株式会社ミスミ  
日本企業体  
IM事業グループ

## 「ACアダプター」 仕様変更のご案内

ACアダプター LEAD1 LEAD2

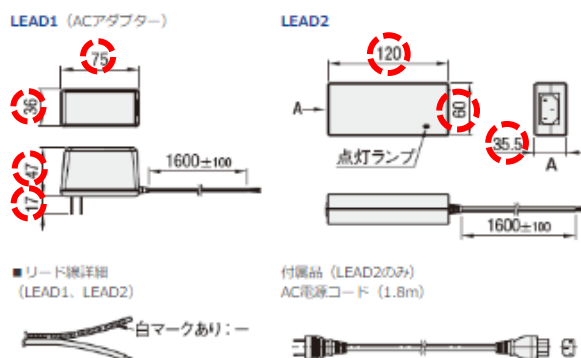
外形寸法を変更します。

赤丸箇所の寸法が変更となります。

※左記は変更前の外形図です
